naše značka
5002200198

II/329 Plaňany – Radim

Účel stanoviska: Povolení stavby - stavební režim (ÚR+SP)

GasNet, s.r.o., jako provozovatel distribuční soustavy (PDS) a technické infrastruktury, zastoupený GridServices, s.r.o., vydává toto stanovisko:

Příloha: Detailní zakres plynárenského zařízení. Tato příloha je nedílnou součástí stanoviska č. 5002200198 ze dne 19.08.2020.

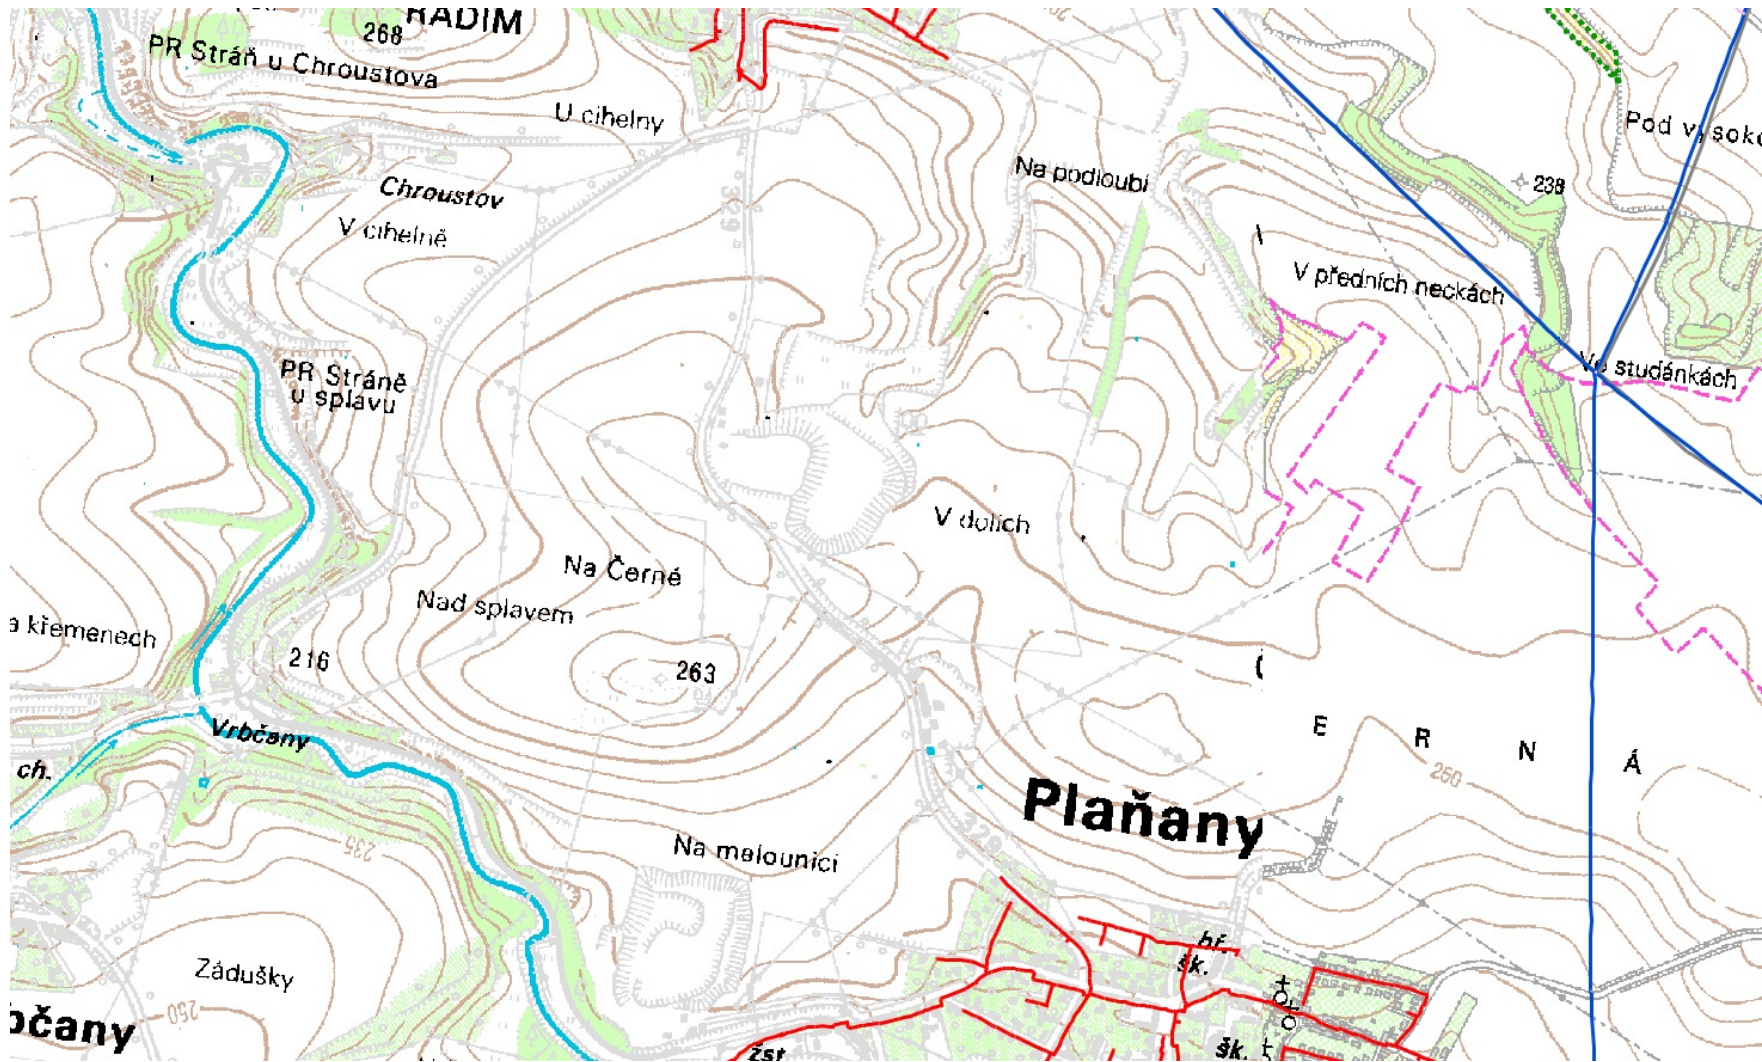
- plynovod STL PE d 63 + STL plynovodní přípojky

- Při výstavbě komunikace požadujeme dodržet ČSN 736005, tab. B1.
- Požadujeme, aby veškeré práce v ochranném pásmu stávajících plynárenských zařízení byly prováděny nejméně 400 mm nad jejich povrchem.

- V případě, že nebude možné dodržet krytí PZ dle ČSN 73 6005, bude nutné provést přeložku těchto PZ tak, aby bylo dosaženo požadovaného krytí. Tyto práce budou provedeny v souladu se zákonem č. 458/2000 Sb. v platném znění jako přeložka plynárenského zařízení na náklady investora.

- Při vysazování stromů a okrasných dřevin požadujeme dodržet od stávajícího PZ vzdálenost minimálně 2 m na obě strany.
- Po odtěžení stávající konstrukce komunikace bude podstatně sníženo krytí stávajícího PZ. Proto je vyloučeno použití těžké mechanizace (zejména válců s trny, zemních fréz atd.) přímo nad potrubím. Při provádění prací je třeba věnovat zvýšenou pozornost a opatrnost u míst s odbočkami, kde navrtávací odbočkový T-kus vyčnívá nad vlastní porubí a mohlo by dojít k jeho odtržení. Dále je třeba ověřit polohu přípojek, které jsou nad vlastním potrubím PZ a navíc zpravidla uloženy kolmo na plynovod (tím i komunikaci).

- Dopravní značení musí být umístěno od stávajícího plynárenského zařízení a plynovodních přípojek (dále jen PZ) v minimální vzdálenosti 1 m.

Nové uliční vpusti musí být umístěny od stávajícího PZ v minimální vzdálenosti 0,5 m od jeho okraje.
